Materiale inviato e revisionato.

Ad uso degli studenti del laboratorio di restauro 2019-2020.

PROGETTO DI RESTAURO URBANO Studio delle facciate e restauro conservativo del costruito storico dei lungarni

Sezione A-A'

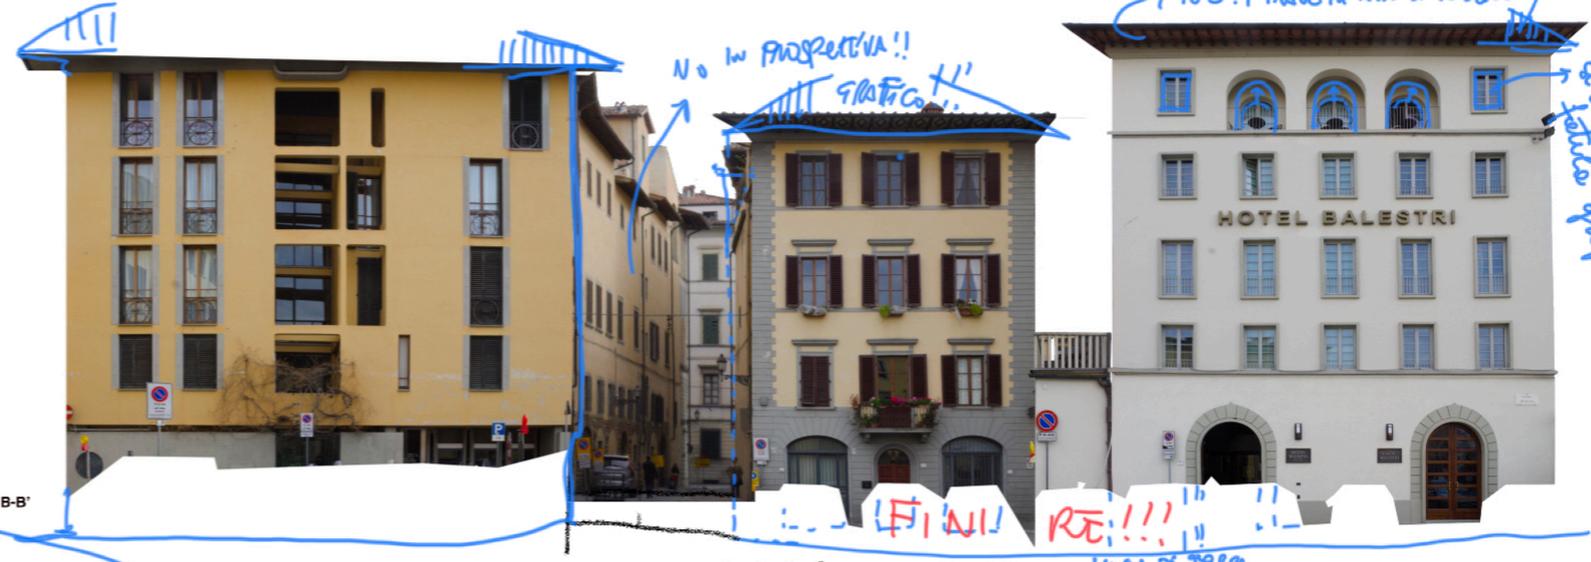
SCALA PIU' VICINA? NON SEMPRE VEDER TUTTO.
 UN RIFERIMENTO TIPOLIS? Solo in Rete ce me sono circa 1000 (dxf regionali, foto SATELLITARI etc...)
 il TETTO Grafico!

Levni motori Rocche etc. USATE anche le foto ol' s'irent. view de utili!
 Non sono anello verticali. Ricontrollate!

Sezione B-B'

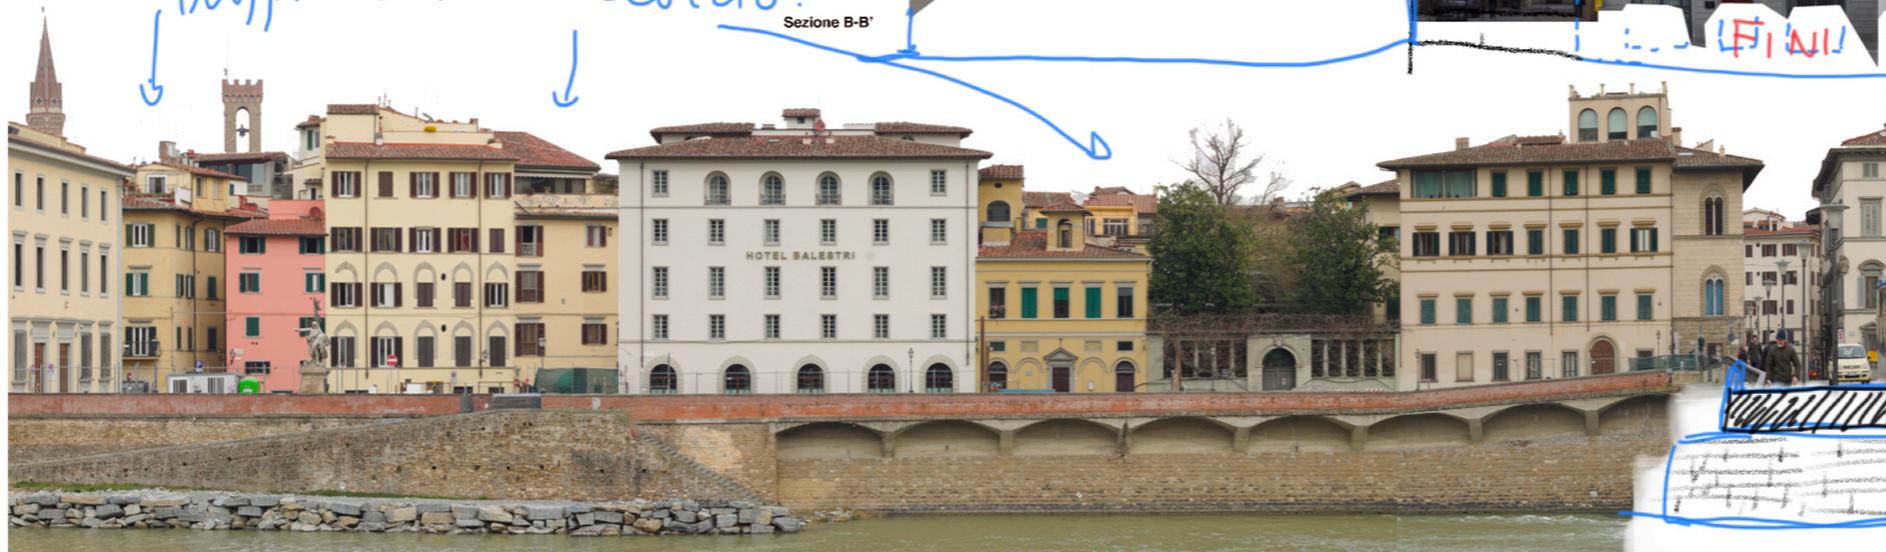
IN APP edifici in scorcio!

FINI RE!!!
 Linea di TETTO

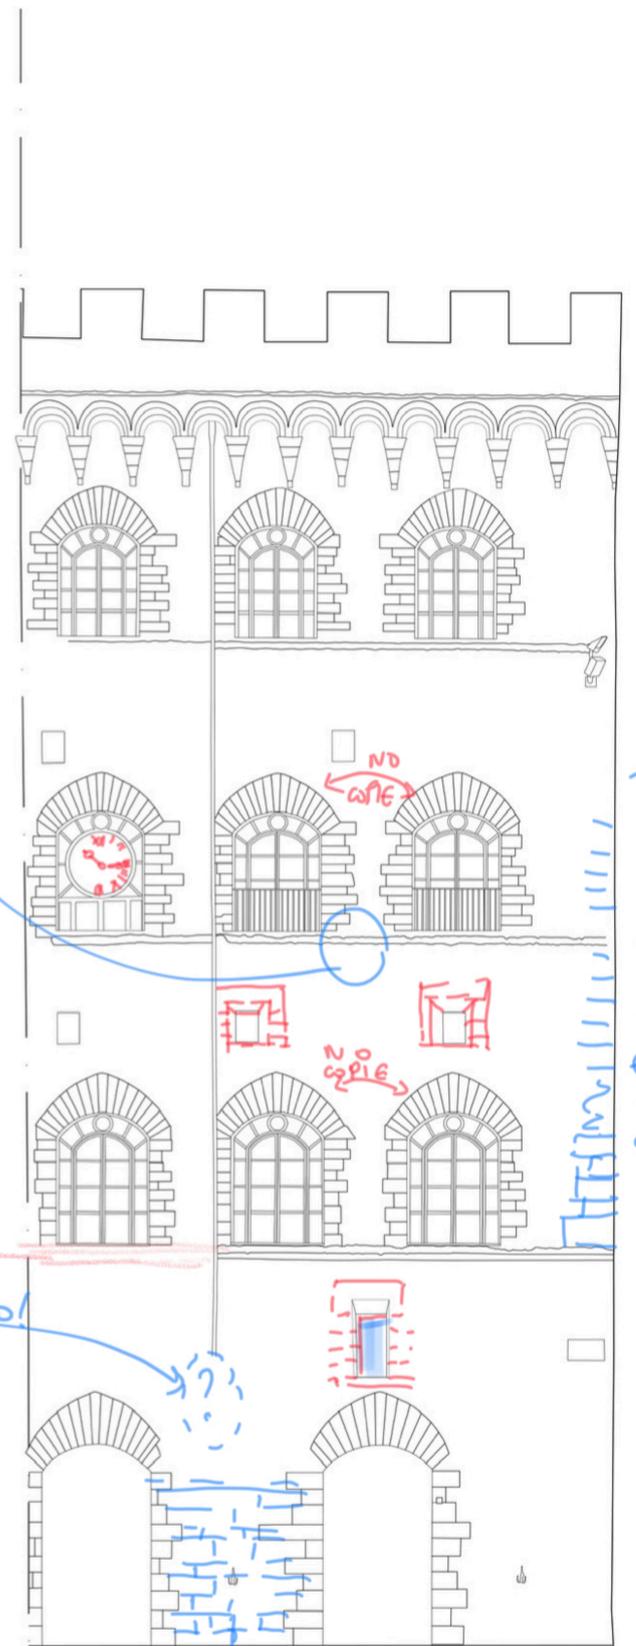
LO STERZO METALLO (RAMME / PIOMBO...)

Profilo sempre
visibile

SE NON
SI VEGGE
SI
LASCIA
CON UN
COLONNE
NEUTRO!

IL VETRO
DELLE
FINESTRE
PUO' ESSERE
GRAFICO
NO
PIXEL!

NON SI GIRA
NON HA SENSO !!

Almeno il Bugnato
si distingue.

Inquadramento storico Lunguarno Diaz

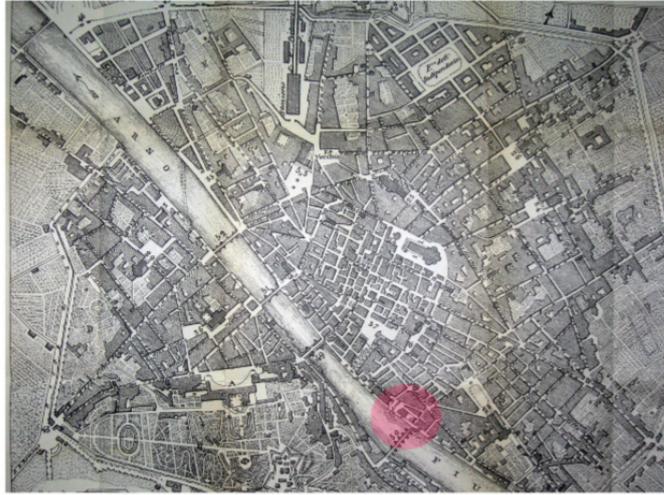
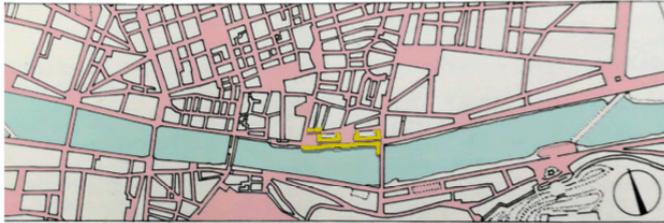
USARE CARTE STORICHE e/o IMMAGINI con EVIDENZE su' EDIFICI VIA VIA CHE VENGONO ENFATICI E/O ITORAFICATI

Piazza Mentana (lato destro)

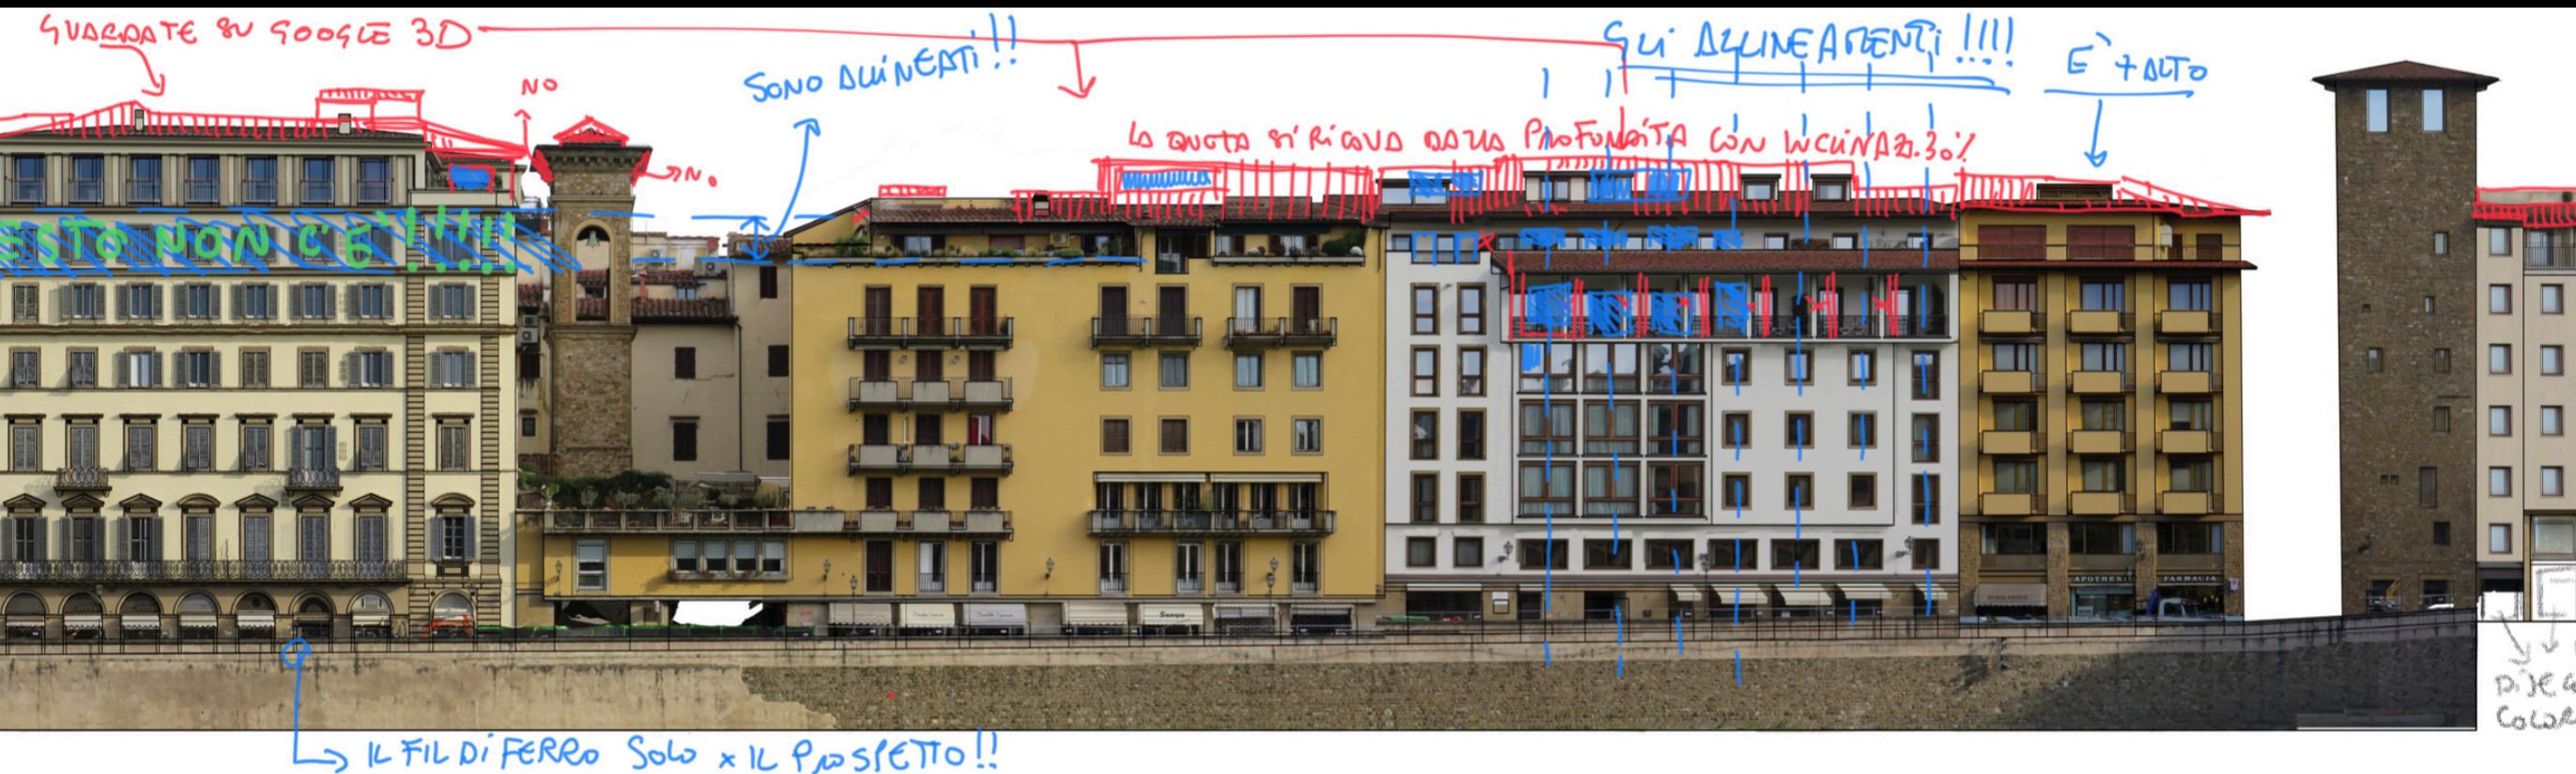
Per ora di **AUSATE AVANTI?**

Ricordatevi di inserire l'inquadramento fotografico Anche con foto antropometriche che street view (se vi manca Nero). Con schema dei punti di ripresa fotografica

INSERIRE RIFERIMENTI e Bibliografia di quanto inserito in tavola

REVISIONE: 17.3.2020

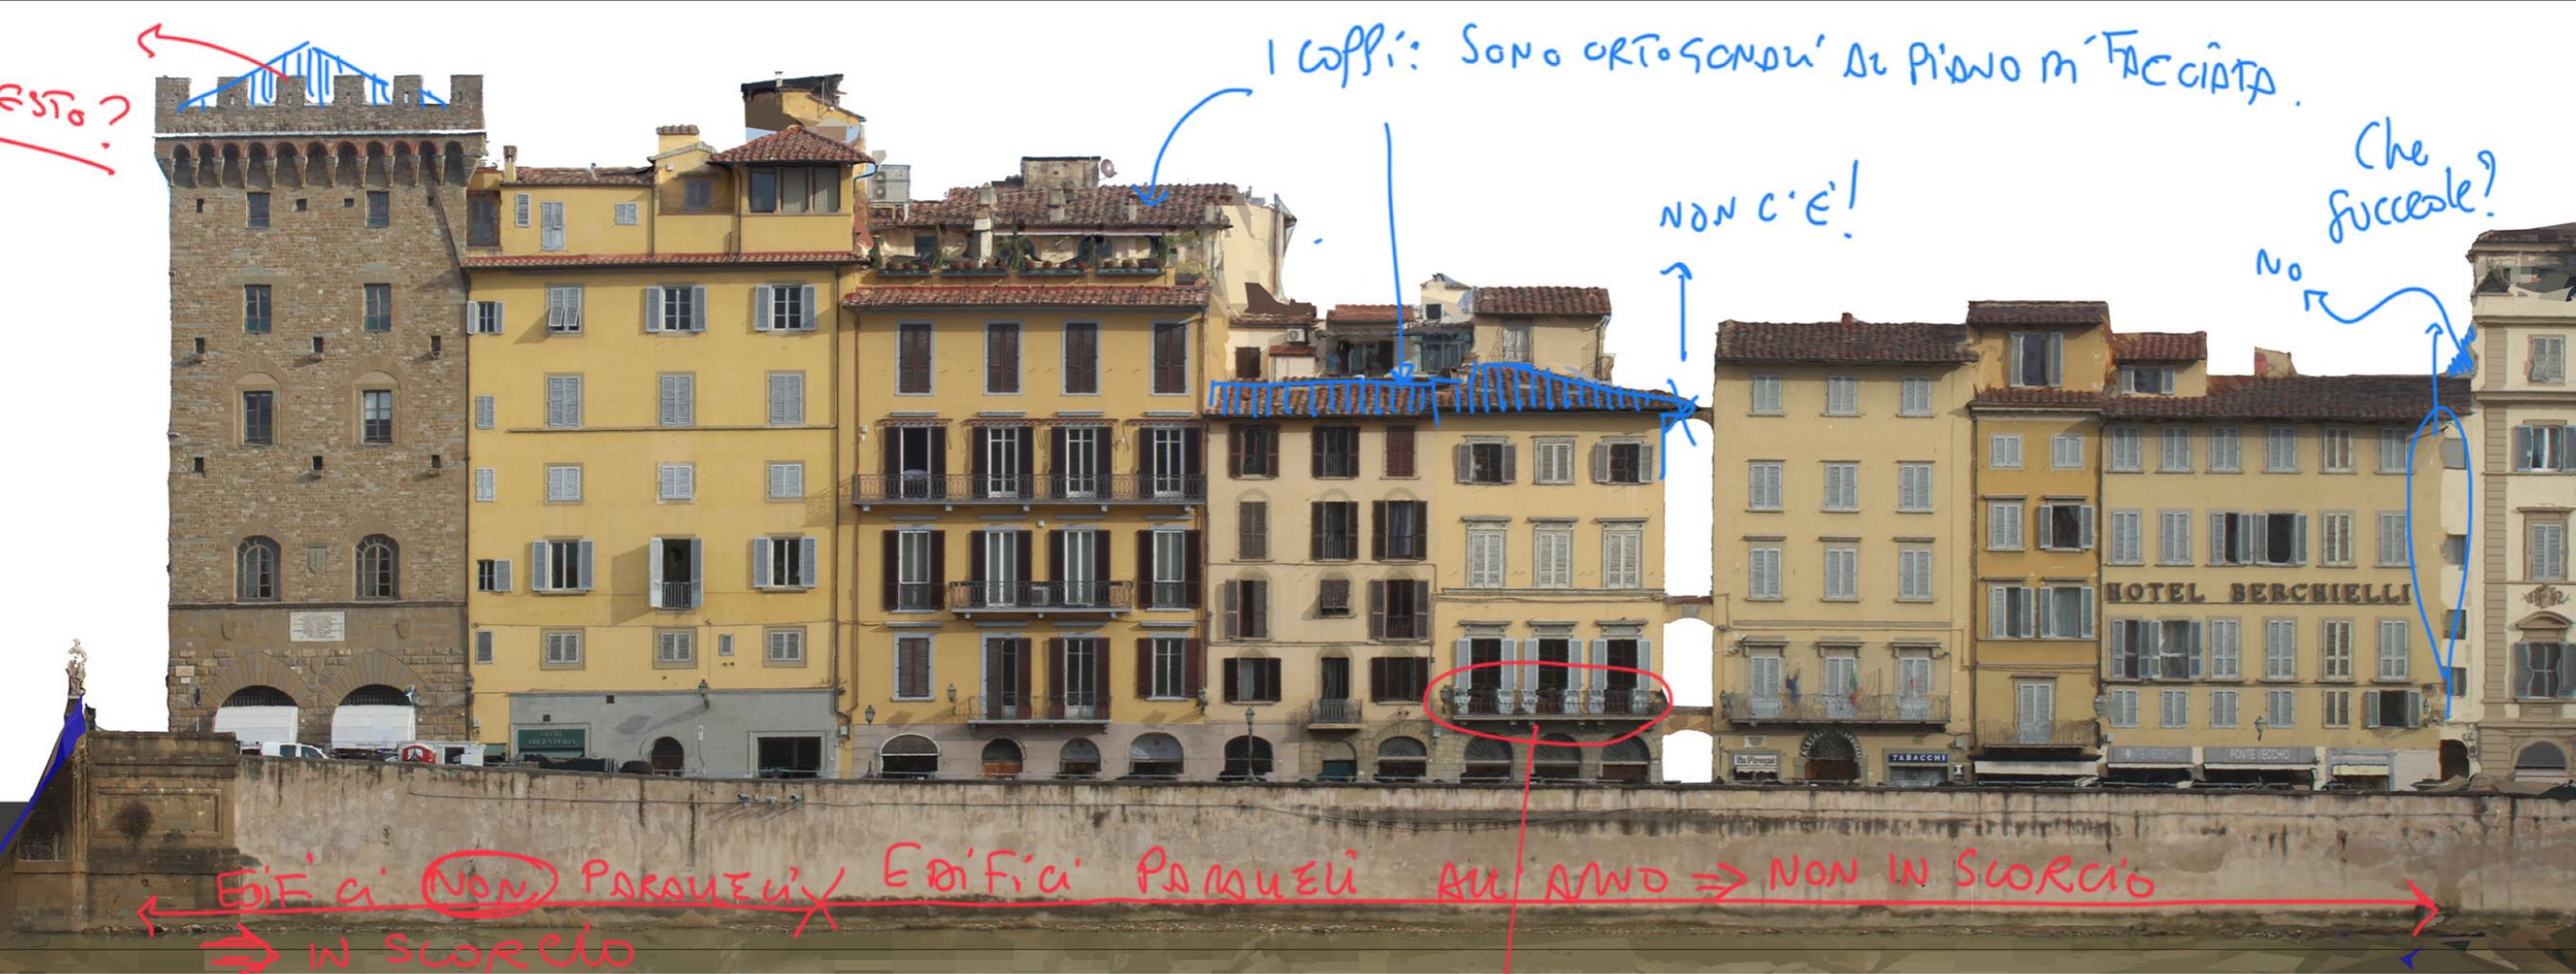
- 1) SOPRALEVATO UN EDIFICIO
- 2) NON RISPETTATI GLI ALLINEAMENTI DELLE FINESTRE
- 3) I TETTI: QUESTI SONO SCITTI!

I Coppi: Sono ortogonali al piano m'facciata.

NON C'E'!

Edifici NON PARALLELI Edifici PARALLELI AL RIVIERO ⇒ NON IN SCORCIO
⇒ IN SCORCIO

NEL PROSPETTO DESIGNATE FINO ATTACCO A TERRA: NO SPALZETTA.

- 1) AGUZZATE LA VISTA!
- 2) AVETE GOOGLE 3D E STREET VIEW: USATELI X OSSERVARE!!!!
- 3) LEVARE IL FIL DI FERRO DAL FETOLIANO! Ahe
